西安市建设工程规划公示牌

曲江紫金城B地块（二区）项目二

规划审批总平面图

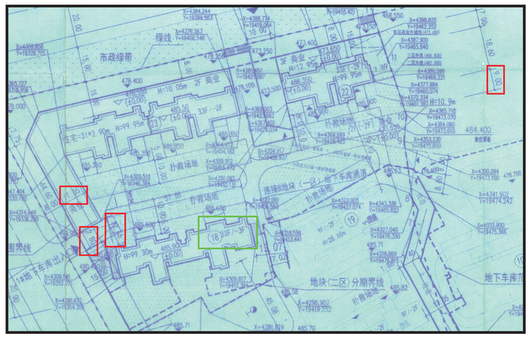
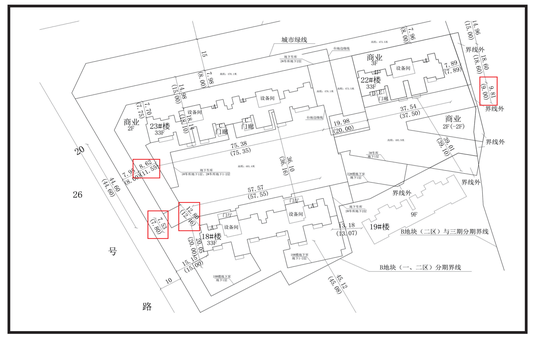
1、23#楼西南侧商业二层裙房宽度原审批尺寸为11.55m，因使用功能需要，将其调整为8.60m，实际测量尺寸为8.62m，实误差为-2.93m；

2、23#楼商业二层裙房南侧山墙距地下车库边缘线距离原审批尺寸为7.80m，因使用功能需要，将其调整为7.50m，实际测量尺寸为7.53m，误差为-0.27m；

3、23#楼西南侧裙房距18#楼距离原审批尺寸为12.46m，因使用功能需要，将其调整为12.80m，实际测量尺寸为12.80m，实误差为+0.34m；

4、22#楼主楼与南侧商业的间距原审批尺寸为9.00m，因消防通道需要，将其调整为10.00m，实际测量尺寸为9.81m，误差为+0.81m。

施工图

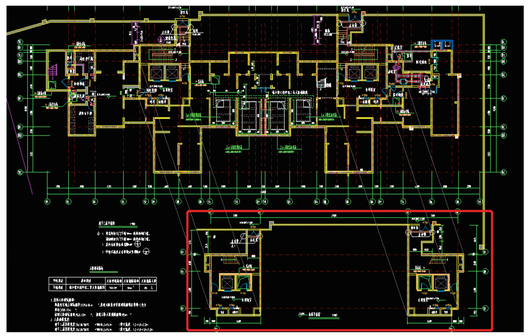
5、18#楼总图审批为地下3层，前期报审时地下4层核心筒部位未计算为一层。经核对，现场施工图包含地下4层核心筒部位，竣工测量报告也包含此部分，且计算面积，面积为166.933m²。现场与施工图及竣工测量成果一致。
